WYJAŚNIENIA ZWIĄZANE Z TREŚCIĄ SIWZ

W odpowiedzi na skierowane do Szpitala Na Wyspie Sp. z o.o. zapytania dotyczące treści specyfikacji w postępowaniu prowadzonym w trybie przetargu nieograniczonego, przedmiot zamówienia: dostawa stołu operacyjnego na potrzeby Szpitala Na Wyspie Sp. z o.o. z siedzibą w Żarach przy ul. Pszennej 2, informujemy:

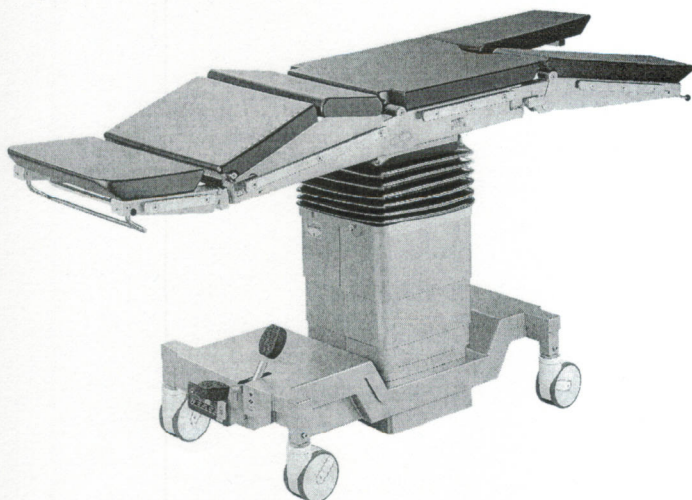
13. Czy Zamawiający dopuści do zaoferowania stół o dobrych własnościach jezdnych dzięki podstawie o kształcie litery H, na 4 kołach o średnicy 125 mm, koła wystają poza obrys podstawy? (poniższe zdjęcie ma charakter pogładowy)

Odp. Zamawiający dopuszcza.

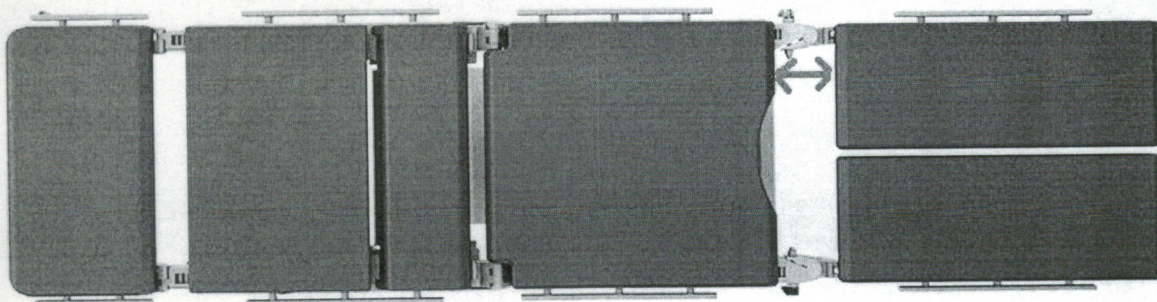
31. W związku z niejasnym zapisem stawianych wykonawcą wymogów prosimy o wyjaśnienie, czy odległość podana w pkt 23 tabeli technicznej tyczy się również odległości pomiędzy płaskimi elementami materacy siedziska oraz podnóżków (po za miejscem w materacu siedziska z wycięciem urologicznym)?

Miejsce o które pytamy zobrazowano poniżej

Odp. Zamawiający dopuszcza.
